東海第二発電所
隣接事業所の敷地に係る対応について
(審査会合における指摘事項への回答他)

平成29年10月4日
日本原子力発電株式会社

表 東海第二発電所 隣接事業所の敷地に関する審査案件

図3 範囲①の拡大図

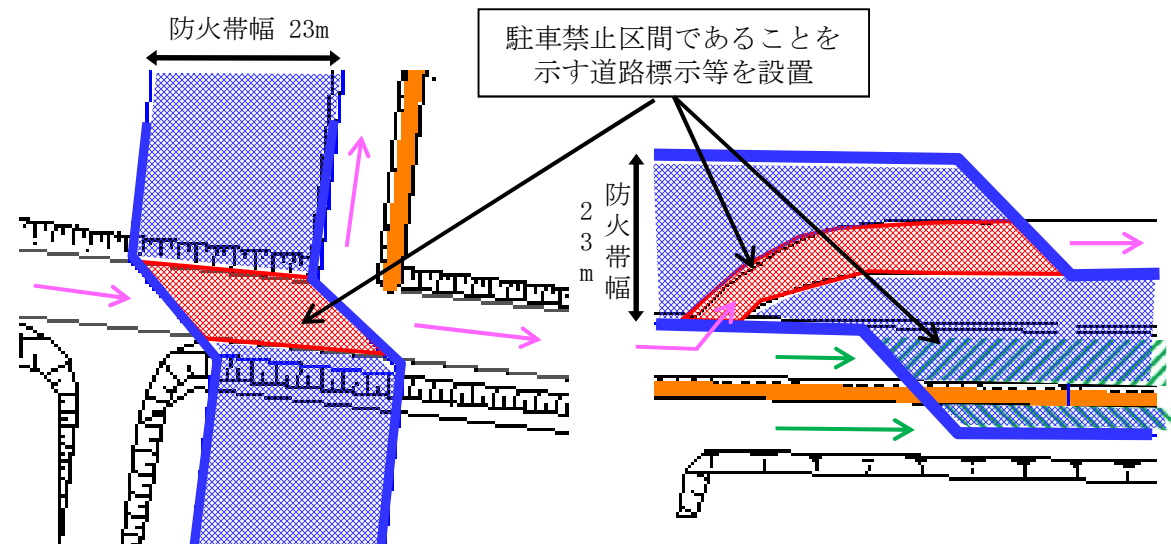
各々の拡大図を図3及び図4に示す。

これらの他事業者敷地内に設置する防火帯についても、当社敷地内と同じ管理を実施する。

- ・防火帯の延焼防止機能を阻害しないように、防火帯内には可燃物及び可燃物を含む機器（発電機等）は設置禁止とする。（速やかに移動可能である場合は、一時的に設置可能）
- ・不燃物を配置する場合は、消火活動の支障とならないような配置を行う。
- ・防火帯内は駐車禁止とする。（通常時の通行、一時停止等は可能）

図6 範囲③の管理が必要となる範囲

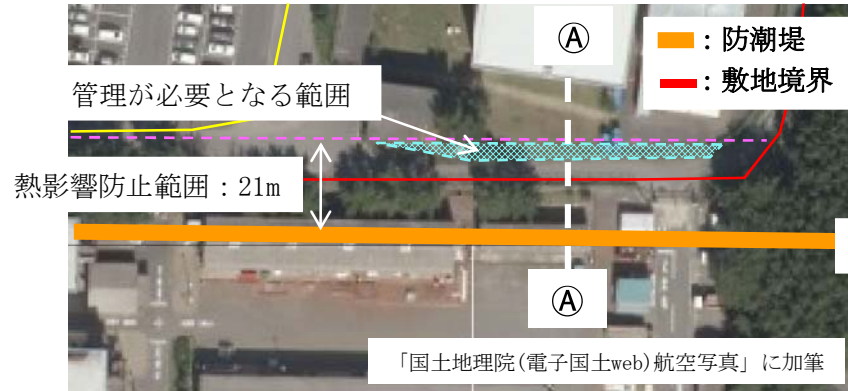
他事業者敷地と熱影響防止範囲（21m）が重なる箇所は図5の北地区の他事業者施設前の道路付近である範囲③と発電所南側防潮堤付近の範囲④である。

図6及び図7に管理が必要となる箇所，図8，図9及び図10に概念図を示す。

これらの他事業者敷地内についても，防潮堤への熱影響を防止するために，当社敷地内と同じ管理を実施する。範囲③，④の管理方針を表1に示す。

他事業者敷地と熱影響防止範囲（21m）が重なる箇所	現状の植生	管理方針
範囲③	短い草	短い草を伐採し，植生がない状態に管理※
範囲④	マツ，高い草	マツ，高い草を伐採し，植生がない状態に管理※
